改善箇所説明図

【基準不適合の内容】

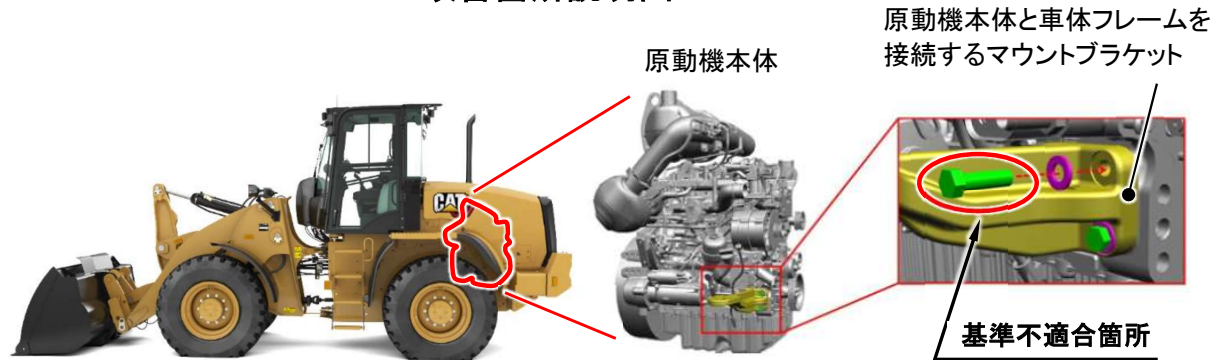
基準不適合部位は原動機と車体フレームとを接続するマウントボルト。原動機本体に車両後方側のマウントブラケットがそれぞれ4本のボルトで固定されている。そのボルトの左右合計8個のボルト(不具合部位)が設定のトルクよりも低い値で締結されていることがあり、そのままの状態では稼働を続けると緩むおそれがある。その結果、原動機の保持が不十分になり、原動機自体が過度に振動したり異音を発生させるおそれがある。

ショベルローダの原動機のマウントボルトにおいて、当該ボルトが設定トルクより低い値で締結されており、緩むことがある。そのため、原動機が作動中に著しい異音または振動を生じるおそれがある。

全車両、原動機のマウントボルトを正規トルクに増し締めする。

識別 : 改善実施済み車については、キャブ後面ガラス左下、又は、左支柱下に実施済みであることを示す旨のステッカーを貼付する。
